PIANO REGOLATORE DEL PORTO DI TRIESTE

Precisazioni in merito ad alcune osservazioni alla componente di traffico navale del Quadro Previsionale

Luglio 2014

PRINCIPALI OSSERVAZIONI AL QUADRO PREVISIONALE – COMPONENTE NAVALE E RELATIVE CONTRODEDUZIONI

FIGURA 4 – TRAIETTORIE DELLE NAVI NELL'AREA PORTUALE

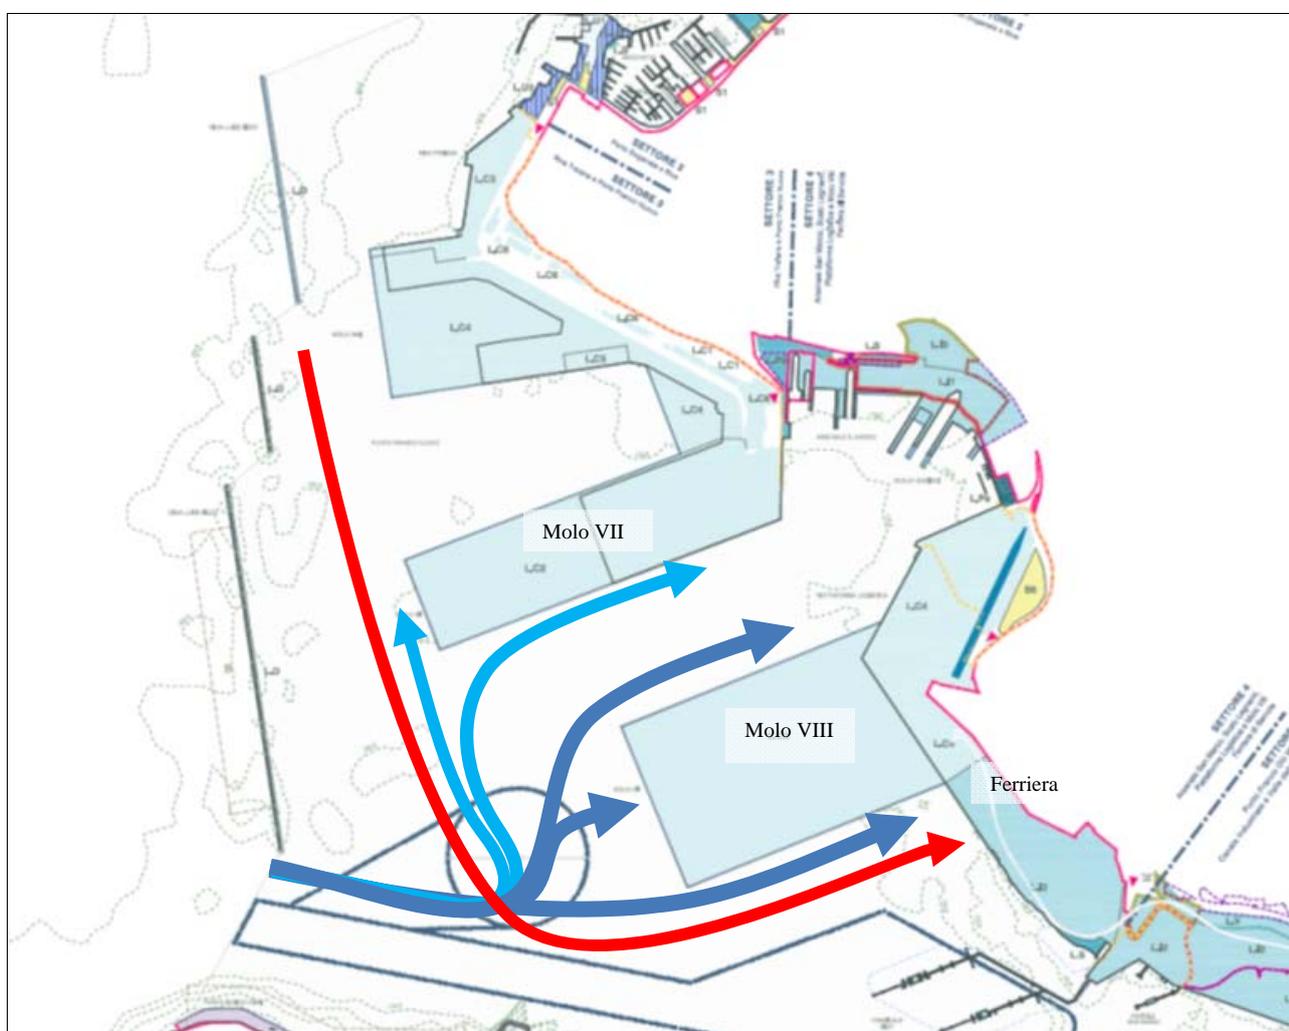
Per quanto riguarda la ferriera di Servola, si è già messa in luce la necessità di una rotta di accesso mediante il canale sud. Tale rotta, infatti, nella configurazione di Piano, appare inevitabile in quanto la realizzazione dei nuovi moli VII e VIII induce una interferenza forte tra navi dirette alla Ferriera provenienti da nord e quelle in ingresso uscita dal canale sud (si veda figura seguente).

Nella figura vengono riportate le traiettorie seguite dalle navi che interessano il canale sud e nord. Nello specifico in blu vengono evidenziate quelle delle navi Porta Containers dirette al molo VIII (240 accosti/anno); in azzurro quelle delle navi Porta Containers dirette al molo VII passanti dal canale SUD (60 accosti/anno); in rosso si evidenziano le traiettorie delle navi dirette allo Scalo della Ferriera (175 accosti/anno).

Come è ben visibile dalla figura, le navi dirette allo Scalo della Ferriera eventualmente in transito dal canale nord intersecano sia le traiettorie seguite dalle Porta Containers passanti dal canale sud dirette ai moli VII ed VIII, sia quelle delle petroliere dirette ai terminali S.I.O.T. e D.C.T..
